INTERNATIONAL ELECTROTECHNICAL COMMISSION
IEC STANDARD

No. 3

September 1988
to

Safety requirements for tungsten filament lamps
for domestic and similar general lighting purposes

FIGURE 1

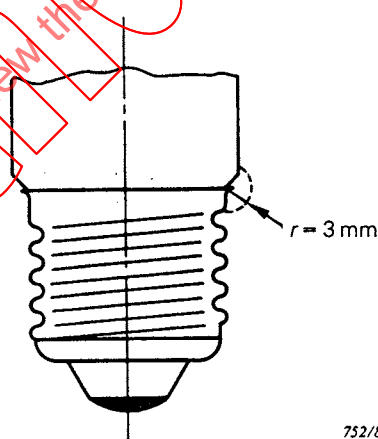
Modifier comme indiqué ci-dessous.

FIGURE 1

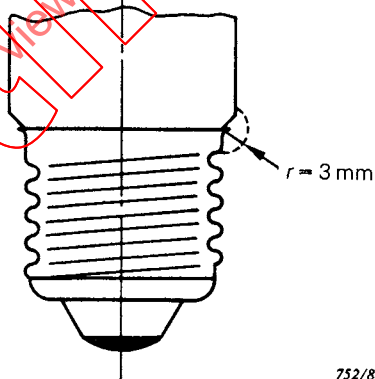
Amend as shown below.
